# INNSPEL SAMMENFATTA - MASSELAGER

## Skjåk kommune

### Område 2 – Støyskjermingsvoller

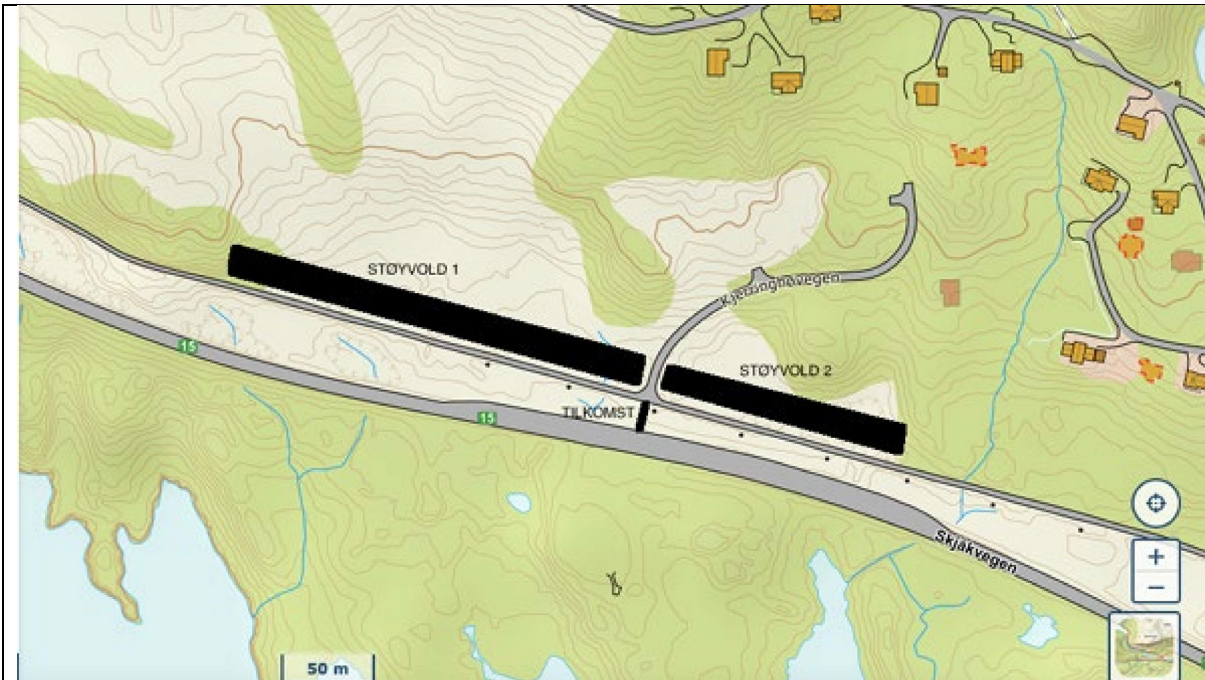
- Forslag om å etablere støyvoller mellom rv. 15 og hyttefeltet vest for Grotli hotell.
- Kan brukast både som deponi og som støytiltak. Enkel tilkomst via biloppstillingsplass ved bom.
- Estimert volum: 27 000–44 000 m<sup>3</sup>.
